**OGGETTO: [ID\_VIP: 3024] Viabilità di adduzione al sistema autostradale  
esistente A/8-A/52 Rho-Monza. Riqualifica e potenziamento della s.p.  
46 lotto 3 (variante di Baranzate) - Prescrizione: A.6 del decreto  
DVA-DEC-2012-437 del 10/08/2012. Notifica esito istruttoria**

OGGETTO: Nuova viabilità nei Comuni di Bollate e Baranzate, denominata "Complanare C2",  
connessa all'opera Progetto Viabilità di adduzione al sistema autostradale esistente A8-A52 Rho-  
Monza riqualifica e potenziamento della S.P. 46 Lotto 3. Conferenza di Servizi del 15 settembre  
2015.-

**Parere del 10 settembre 2015**

ELABORAZIONE GRAFICA DEGLI ELEMENTI SIGNIFICATIVI E RECCETTORI SENSIBILI COINVOLTI

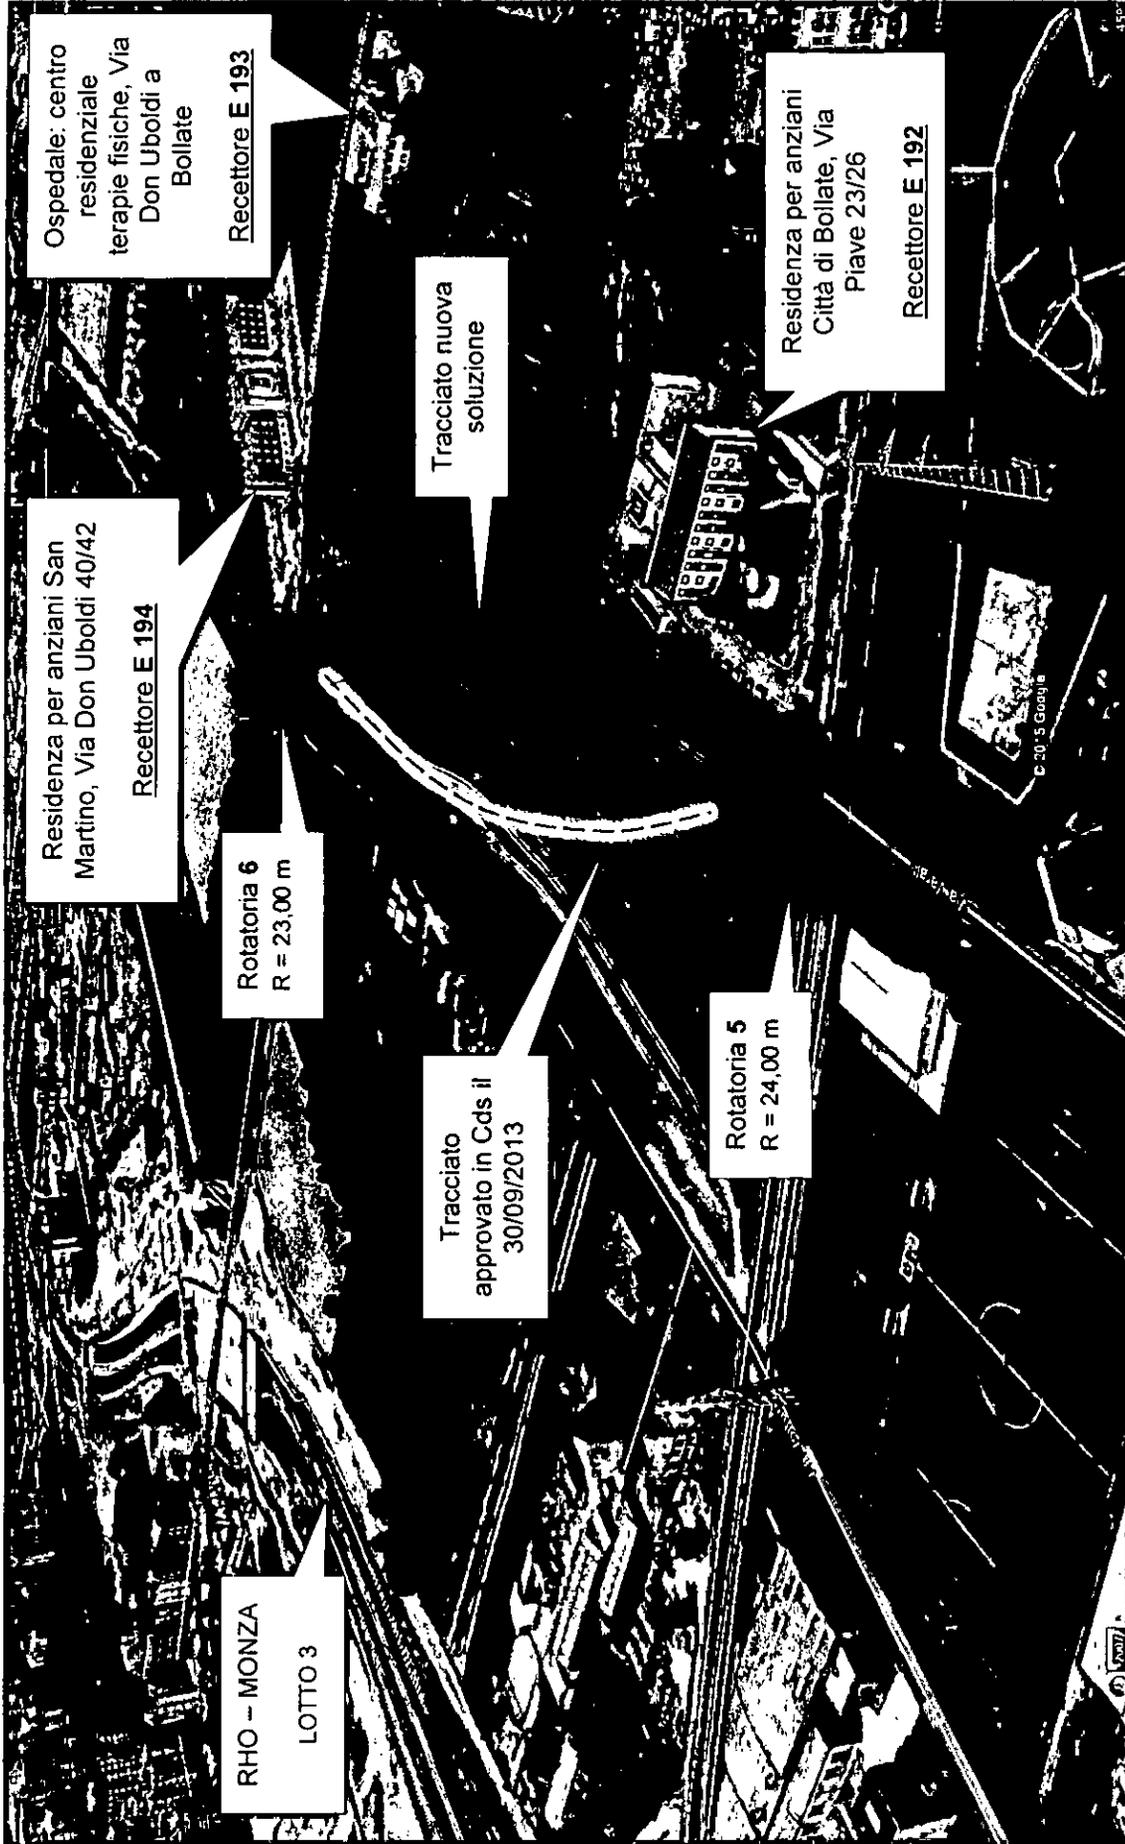
Nell'allegato 1 al presente parere, viene riportato lo stralcio dell'elaborato ASPI cod. STD 0001, che illustra il confronto tra il tracciato di progetto approvato in Conferenza dei Servizi il 30 settembre 2013, riportato in rosso, il nuovo tracciato della variante di progetto, in nero, e l'individuazione del Piano di Lottizzazione in Comune di Bollate, indicato in verde.

Dalla documentazione presentata dalla Società Autostrade per l'Italia (Studio di impatto acustico, così come integrato con la documentazione progettuale del 3 settembre 2015, consistente nella Relazione tecnica esplicativa e nei documenti: PAC0001-1 revisionato Opere complementari – Barriere antifoniche – documentazione di impatto acustico; PAC0003-1 revisionato Opere complementari – Barriere antifoniche – Risultati simulazioni acustiche; PAC0004-1 revisionato Opere complementari – Barriere antifoniche - Elaborati grafici) e con particolare riferimento alle tabelle 3.4 e 3.6 e al capitolo 3.5.6 del documento PAC0001-1, si rileva che la modifica del tracciato interessa principalmente i recettori sensibili E192, E193, E194.

Per la complanare C2 è prevista la realizzazione di barriere acustiche di altezza pari a 6 m con tratti che prevedono anche sbracci di 2m a protezione di detti recettori. La tipologia di barriere antifoniche non varia rispetto alle tipologie previste nel progetto approvato, vengono esclusivamente adattate alla nuova geometria del tracciato. Sono previste anche limitazioni di velocità ed esclusione del traffico pesante. Come già prescritto dal DM 437/2012 e da quanto emerge dagli studi acustici presentati, tali misure restrittive della circolazione e limitative della velocità, sono indispensabili, unitamente all'allocazione delle barriere acustiche, per il conseguimento del rispetto dei limiti di rumore da parte della infrastruttura stradale di progetto in corrispondenza dei recettori particolarmente sensibili.

Rispetto al recettore E192 (Residenza per anziani Città di Bollate, Via Piave 26) e al recettore E193 (Ospedale Centro Residenziale terapie fisiche, Via don Uboldi), come riportato nella tabella 3.6 dell'elaborato PAC0001-1 ASPI, tali modifiche progettuali comportano un incremento dei livelli sonori rispetto alla precedente soluzione, comunque contenuti nei limiti di riferimento stabiliti dal DPR 142/2004.

Rispetto al recettore E194 (Residenza per anziani S. Martino, Via don Uboldi 40/42) non si riscontrano differenze rispetto alla precedente soluzione progettuale.

Sempre con riferimento agli aspetti acustici, l'Osservatorio Ambientale rileva, quale considerazione di carattere generale, che l'attuale configurazione del tracciato si colloca in uno scenario urbanistico diverso rispetto a quello considerato nel 2013, caratterizzato, ora, dalla previsione di un nuovo insediamento, oggetto del Piano di lottizzazione in Comune di Bollate, di cui, tuttavia, questo Organismo non conosce gli elementi cardine di natura tecnica e amministrativa (vigenza; caratteristiche di destinazione residenziale, commerciale o industriale; tipologia dei recettori per la valutazione dell'impatto acustico connesso all'esercizio della Complanare C2).

Anche lo studio di impatto acustico redatto dalla società Autostrade per l'Italia risulta incompleto, in quanto non tiene in considerazione lo scenario connesso alla pianificazione urbanistica dell'area, anche riguardo al Piano di lottizzazione, e, in particolare, non contiene alcun elemento di analisi riguardo il tema del relativo impatto acustico, trascurando di sviluppare attraverso elaborazioni modellistiche la stima dei livelli acustici e non fornendo alcuna indicazione delle eventuali misure di mitigazione da prevedersi.

ritiene che il parere favorevole in merito al progetto “Nuova viabilità nei Comuni di Bollate e Baranzate, denominata Complanare C2, connessa all’opera Progetto Viabilità di adduzione al sistema autostradale esistente A8-A52 Rho-Monza riqualifica e potenziamento della S.P. 46 Lotto 3”, sia subordinato alla definizione nell’ambito della Conferenza di Servizi di una chiara rappresentazione circa la relazione temporale, sotto il profilo autorizzativo, tra l’intervento stradale in oggetto e la pianificazione urbanistica dell’area interessata dal tracciato della Complanare C2 (ivi compreso il Piano di lottizzazione in Comune di Bollate), e la discendente individuazione del soggetto che provvederà ad eseguire gli interventi per il rispetto dei limiti acustici, ai fini di una ragionevole certezza della corretta attuazione del DPR 142/2004; nonché all’adozione di un atto formale che dia conto dell’intervenuto accordo tra il Soggetto proponente e gli Enti locali interessati in merito alla realizzazione del tracciato della Complanare C2.

a) prima dell’approvazione del progetto esecutivo, il soggetto proponente, Società Autostrade per l’Italia p.A., dovrà redigere e presentare al Ministero dell’Ambiente e della Tutela del Territorio e del mare:

- lo studio di impatto acustico completo e sviluppato con riguardo agli impatti derivanti dall’esercizio della Complanare C2 sulle aree interessate dal tracciato della Complanare stessa, con particolare riguardo a quelle ricadenti nel Piano di lottizzazione in Comune di Bollate, definendo la stima dei livelli acustici e indicando le misure di mitigazione e gli interventi per il rispetto dei limiti acustici da prevedersi;
- il Piano di monitoraggio ambientale del Lotto 3 aggiornato, in accordo con l’ARPA Lombardia.

b) in fase di avvio dei lavori, richiamando la prescrizione A.14 del DM 437/2012, ed in riferimento alla nuova localizzazione della complanare C2, dovrà essere svolta dal soggetto proponente la caratterizzazione lungo il tracciato oggetto di esame, al fine di verificare l’idoneità ambientale delle terre al riutilizzo nell’ambito del cantiere. Gli esiti dovranno essere trasmessi al Ministero dell’Ambiente e della Tutela del Territorio e del mare.

c) in fase di monitoraggio ambientale post-operam, si dovrà dar corso a rilievi fonometrici, nel rispetto del Piano di monitoraggio ambientale approvato e aggiornato, da confrontarsi con i livelli sonori misurati in fase ante-operam, dai quali si possa desumere la correttezza delle valutazioni eseguite ed il rispetto dei limiti di riferimento. Gli esiti dovranno essere trasmessi al Ministero dell’Ambiente e della Tutela del Territorio e del mare e ad ARPA Lombardia.
